**PREVOST**

**BULLETIN DE GARANTIE**

**BG24-06**

DATE :	Février 2024	SECTION :	23 ACCESSOIRES
EXPIRATION:	Février 2026		
SUJET :	<b>AJOUTER UNE PROTECTION AU FILAGE DU VENTILATEUR DE TOILETTE</b>

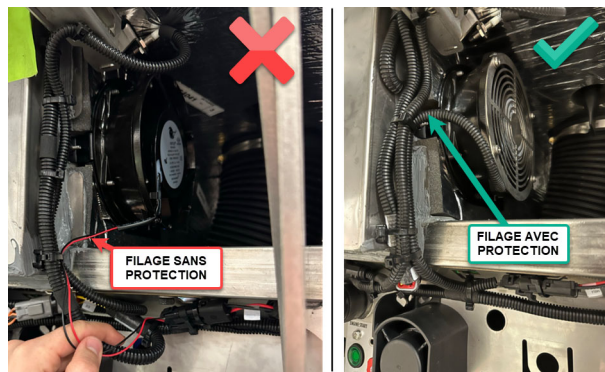
3. Vérifier si le filage du ventilateur de toilette est protégé.
  - Si ce n'est pas le cas, passez à l'étape suivante.
  - Si oui, le bulletin est terminé, fermer la porte du compartiment moteur.

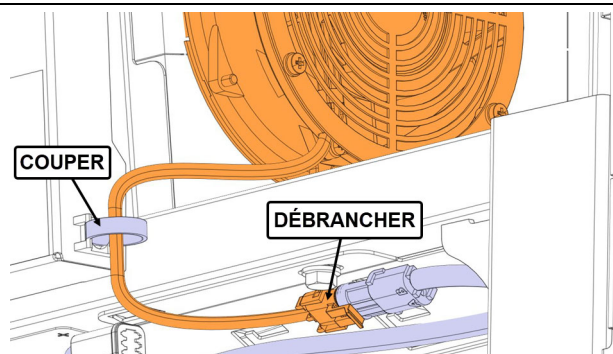
4. Débrancher le ventilateur de toilette et couper l'attache.

5. Enrubanner le filage ensemble jusqu'à 10mm avant le connecteur avec du ruban adhésif en tissu 564099.

6. Couper une longueur de 275mm de conduit convolue 562387.

7. Envelopper le filage avec le conduit convolue 562387.

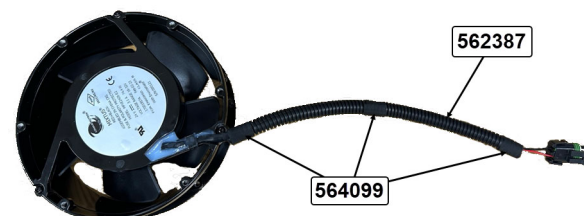
8. Enrubanner les deux extrémités et le centre du conduit convoluté avec du ruban adhésif en tissu 564099.

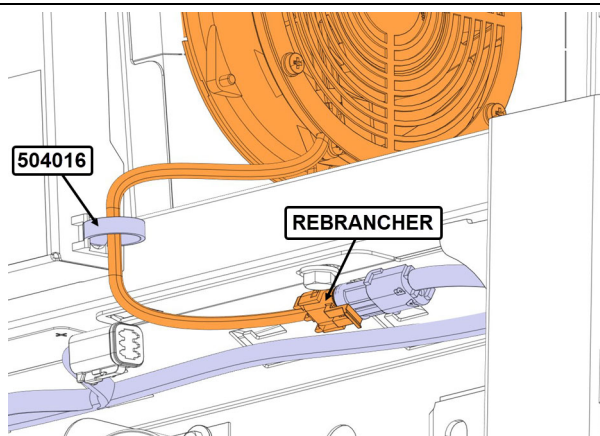
9. Rebrancher le ventilateur de toilette et fixer les câbles à l'aide de l'attache 504016 (1x).
